**Direction Départementale de la
Protection des Populations
2 Rue de Kerivoal,
29000 Quimper**

À Quimper le 28 septembre 2020

Objet : Consultation publique : CAP METHA Beuzec-Cap-Sizun - Projet d'extension unité de méthanisation et plan d'épandage

Zones Natura 2000 localisées sur le plan d'épandage

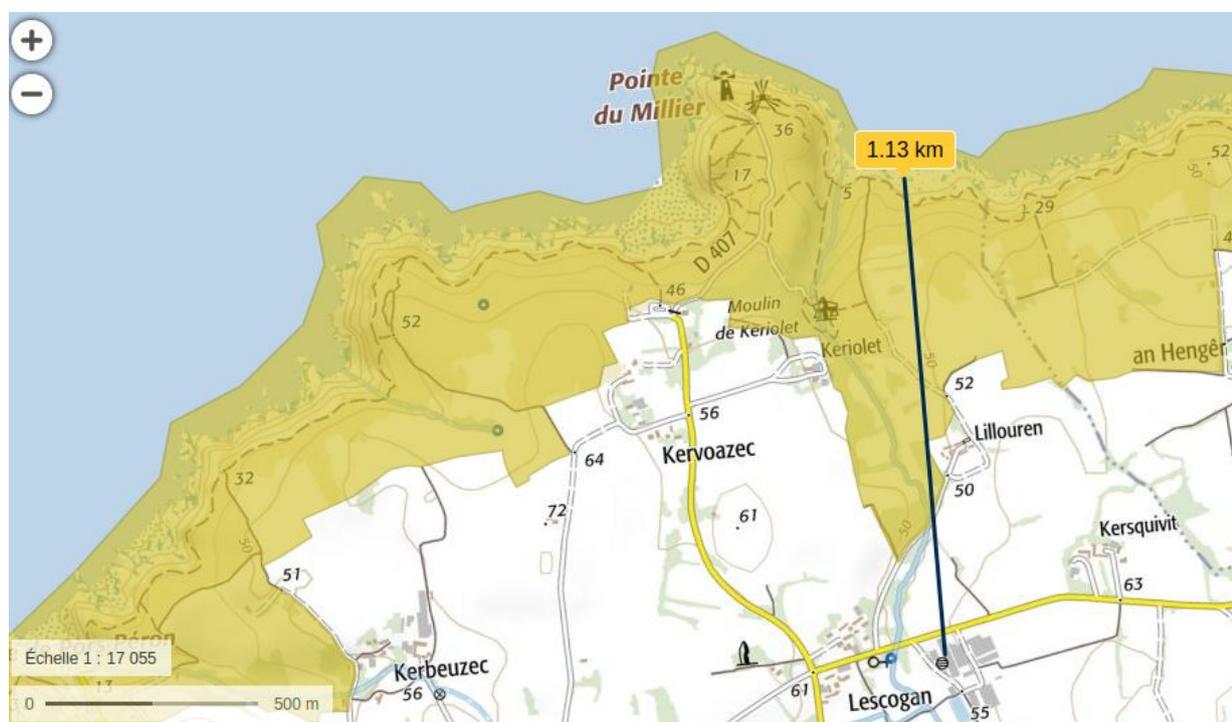
S'agissant de la zone Natura 2000 au sens de la directive 92/43/CEE, site du "Cap Sizun" celle-ci est à 200 mètres au nord du siège de l'exploitation et certaines parcelles du plan d'épandage se situent au sein de cette zone : (extrait de l'étude d'incidence Natura 2000)

Certaines parcelles des exploitations du plan d'épandage sont situées dans les zone Natura 2000.
